Service Bulletin

SB20-025R1J 2020-12-07

部品表誤記訂正（部品の追加）

件 名: PTT ASSY ジョイント変更
該当モデル: MFS 40/50A(W): 019760BX～

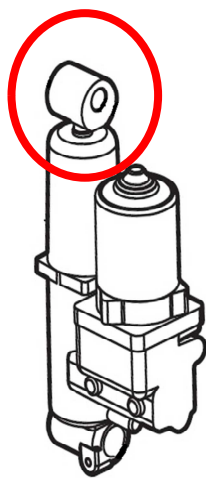
PTT のジョイント強化のため、新しくナットを追加し、締め付けトルクをアップさせました。

※締め付けトルク：44Nm

ロックタイト#271 塗布

旧

※締め付けトルク：55Nm

ロックタイト#271 塗布

新
